指 数 追 加 の ご 案 内

2026.10　株式会社自研センター

＊No.J-955 トヨタ ランドクルーザー２５０（TRJ250W､GDJ250W 系）2024 年 7 月について、
下記の通り追加いたします。

P.86　G040　**（2）バックドアガラス取替**
P.87　G040　**イラスト欄**

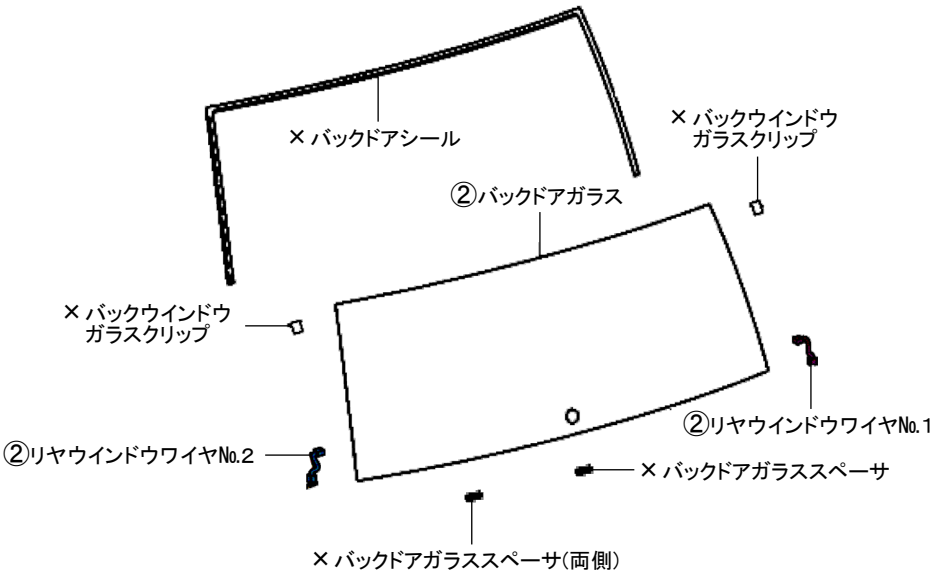
指数が追加設定されましたので、該当ページを差替え願います。

（2）バックドアガラス取替

ガラス固定タイプ 2．20	取外し状態	
	―	
	（含）作業および部品	
	・両側バックウインドウガラスクリップ取替 ・バックドアガラススペーサ取替 ・両側バックドアガラススペーサ取替 ・バックドアシール取替	・両側リヤウインドウワイヤNo.2 ・水密テスト ・付属品
ガラスハッチタイプ 0．90	取外し状態	
	―	
	（含）作業および部品	
	・リヤスポイラ脱着 ・リヤスポイラカバーNo.1脱着 ・両側バックウインドウステーAssy ・バックウインドウロックストライカAssy ・リヤウインドウワイパシャフトカバー	・リヤワイパアーム ・リヤワイパリンクAssy ・リヤワイパリンクピボットナット＆ワッシャパッキン ・水密テスト ・付属品

・ガラス固定タイプ、ガラスハッチタイプの名称は電子技術マニュアルより引用
・リヤウインドウワイヤNo.2は左側の部品名称、右側の部品名称はリヤウインドウワイヤNo.1となる
・[除]接着材料費

▶脱着作業時①②③グループ毎にそれぞれ一体で脱着
